Processo: AIA-2017-0003 – Ampliação da Pedreira N.º5556 “Pia das Lages N.º3”.

ADITAMENTO AO ESTUDO DE IMPACTE AMBIENTAL

PROJETO DE AMPLIAÇÃO DA PEDREIRA N.º5556 “PIA DAS LAGES N.º3”

— RESPOSTA AO PEDIDO DE ELEMENTOS ADICIONAIS —

Figura 2 - Mapa geológico da envolvente à área da pedreira "Pia das Lages nº 3".

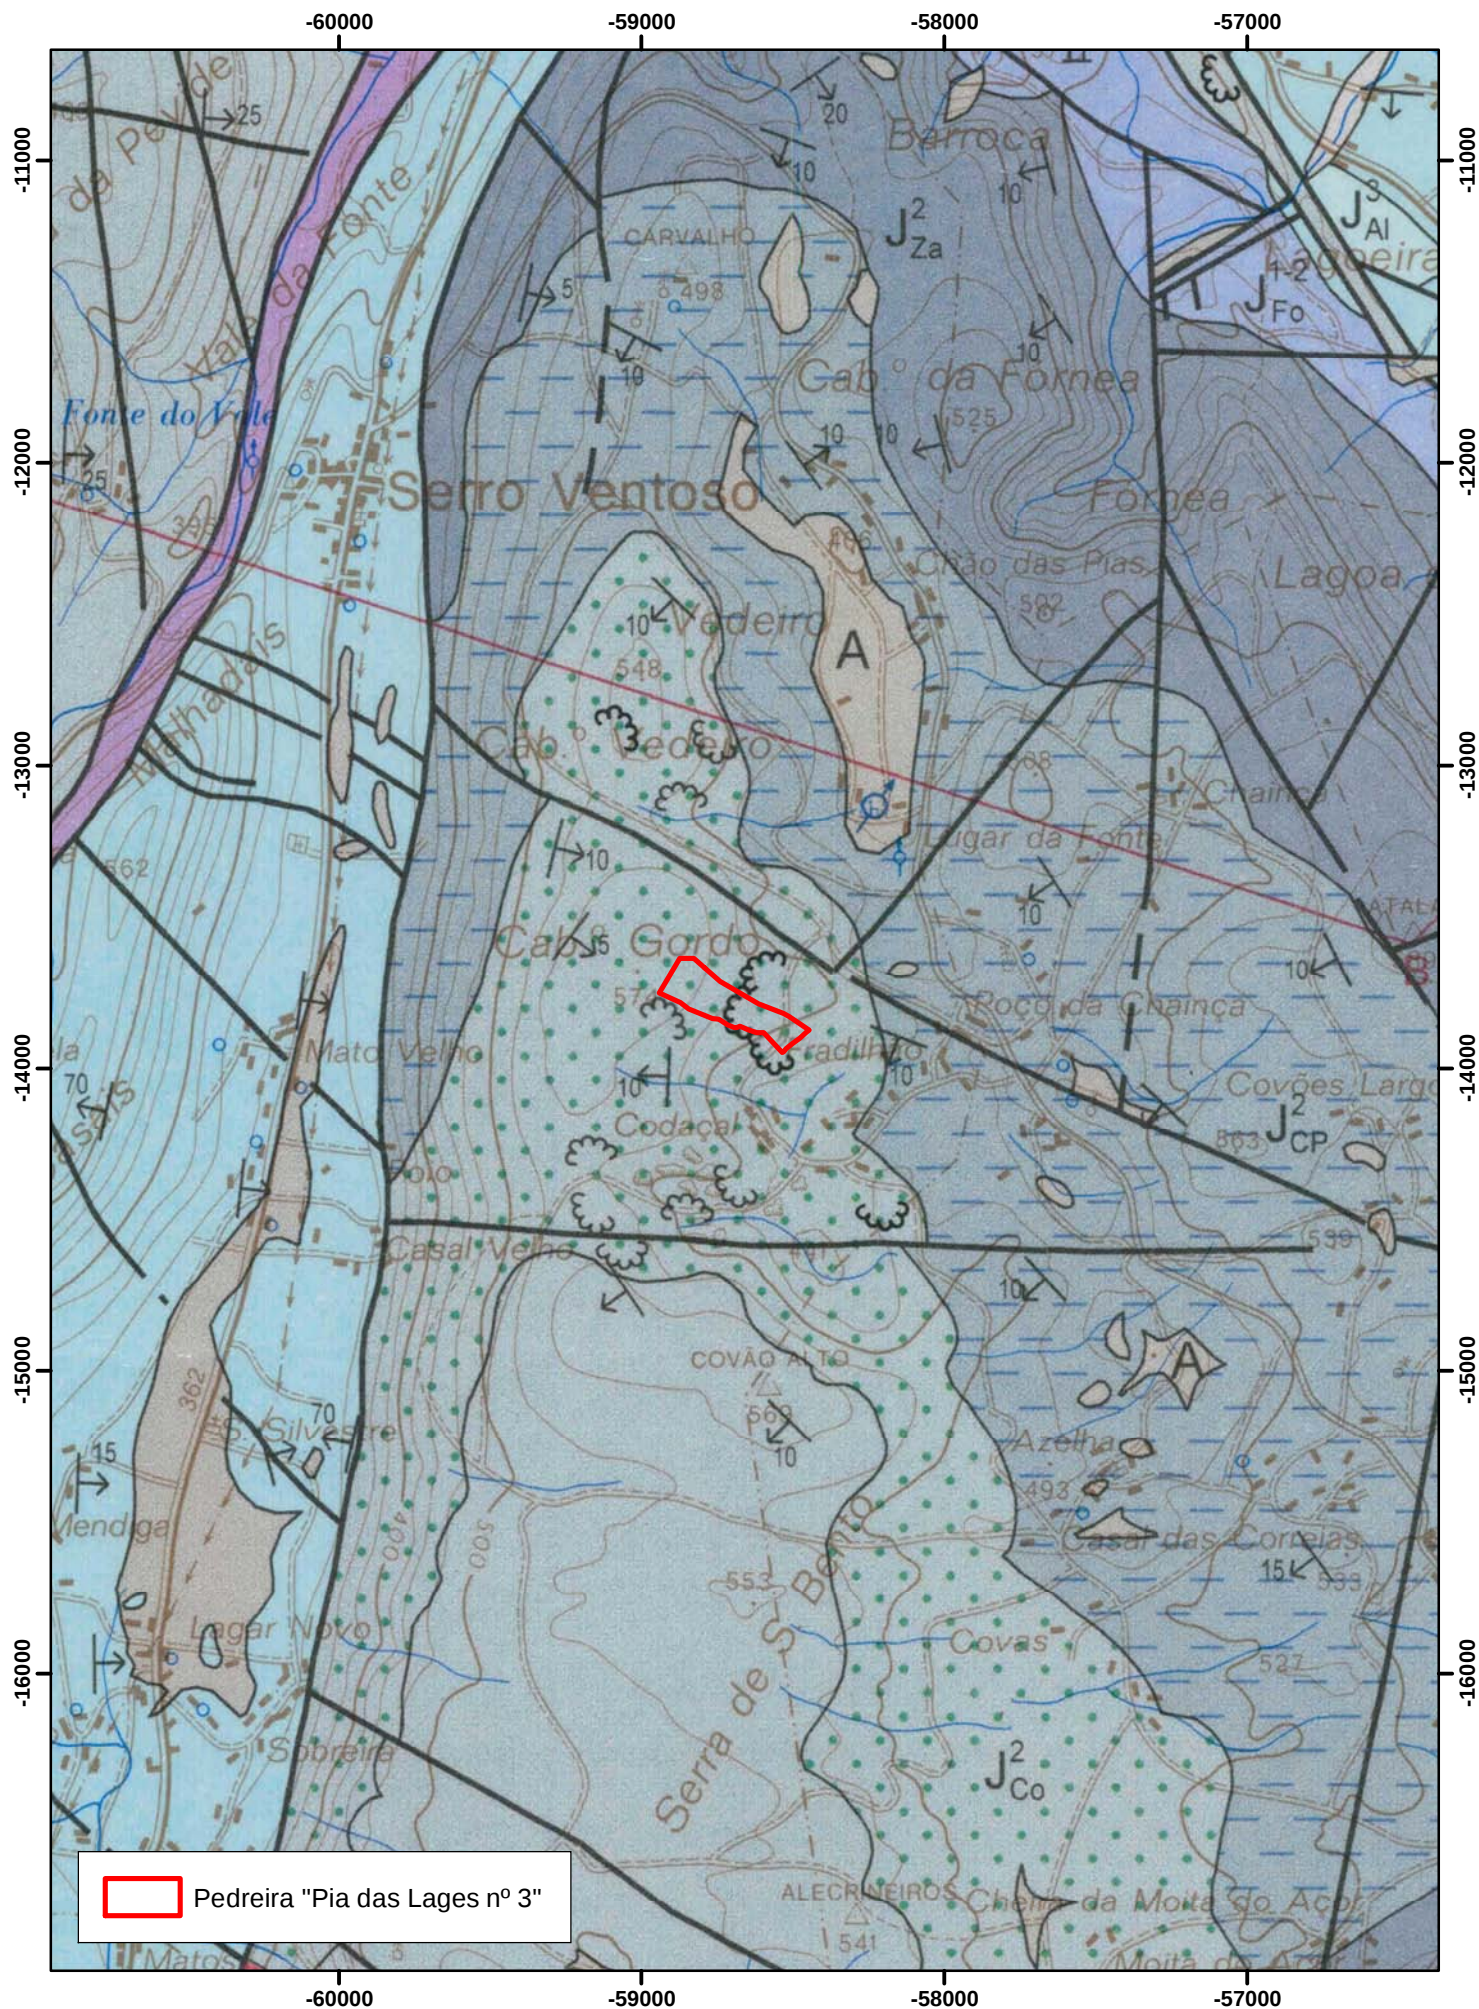
Esta unidade tem correspondência com o Membro de Calcários de Vale da Serra (Bajociano superior) da Formação de Chão de Pias e equivale à unidade Calcários de Chão de Pias definida na Folha 27-A Vila Nova de Ourém da Carta Geológica de Portugal à escala 1:50000 (Manuppella et al., 2000) (Figura 2 do EIA).

Figura 6 - Mapa Geológico (Fonte: PI).

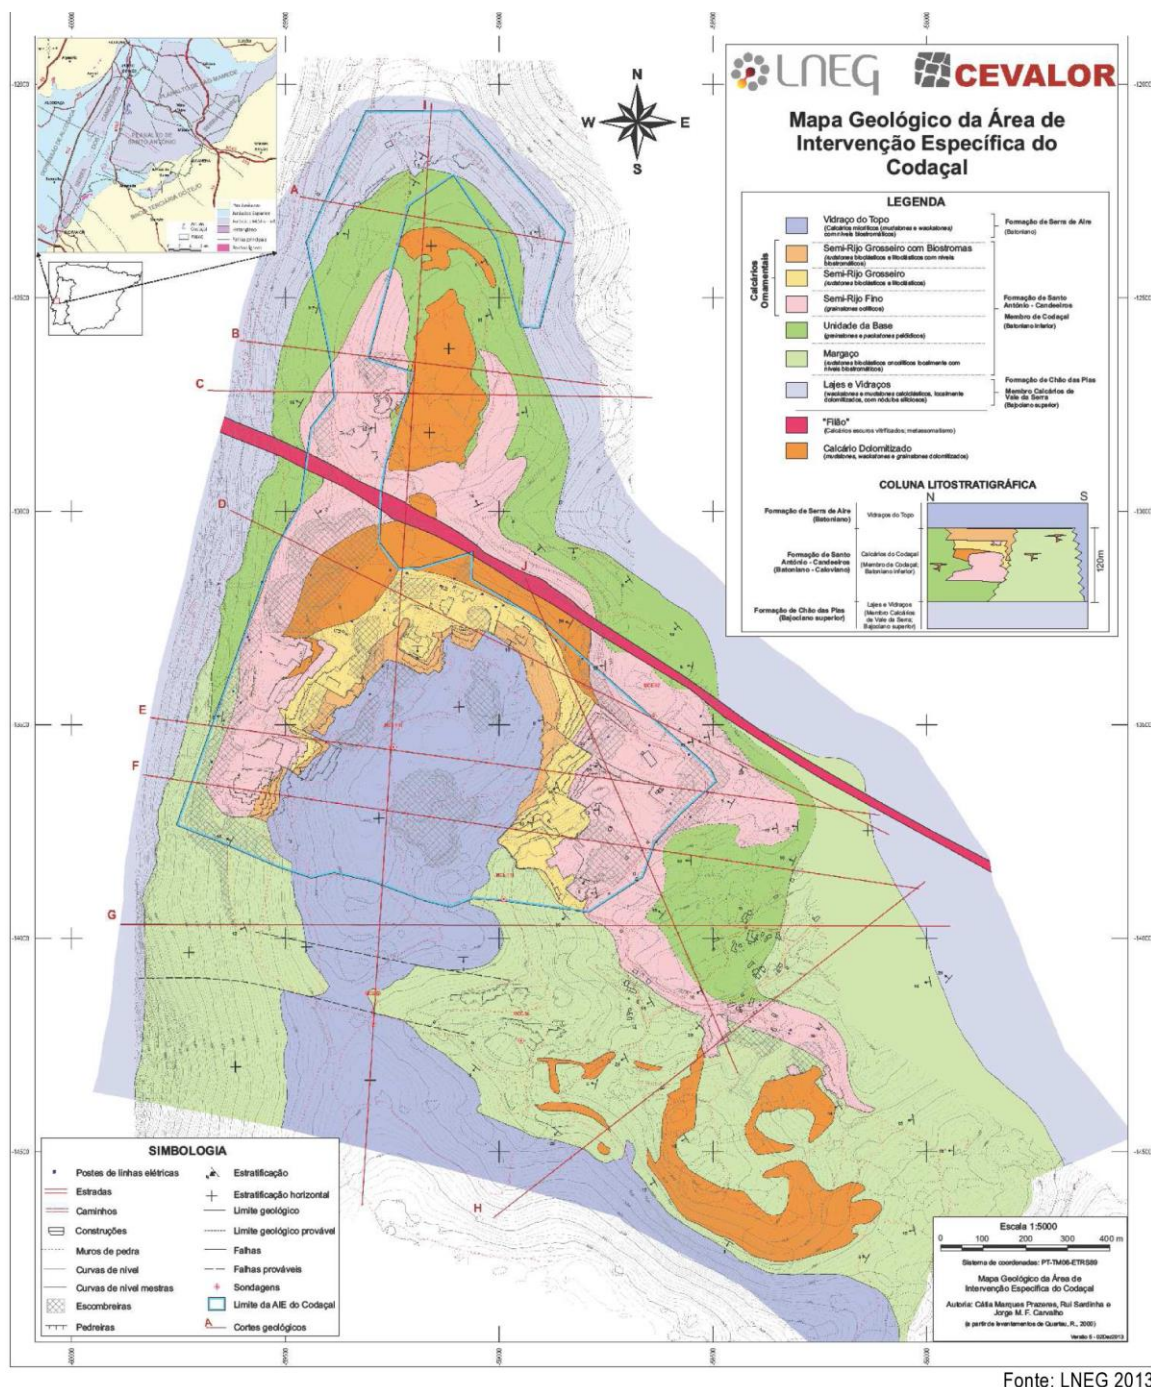
Acrescentaram-se as peças desenhadas solicitadas no pedido de elementos adicionais: a Carta Geológica no sistema de coordenadas oficial, a Carta de Sismicidade, e a Carta Neotectónica.

A reformulação estruturada do descritor “Enquadramento Geológico e Tectónica” levará a concluir que em termos geológicos a jazida ocorrente na área do projeto tem características de rocha com aptidão ornamental até à cota base do plano de lavra, sendo comercializada em bloco pela BENTOS LDA sob a designação de “Calcário Semi-Rijo do Codaçal”.
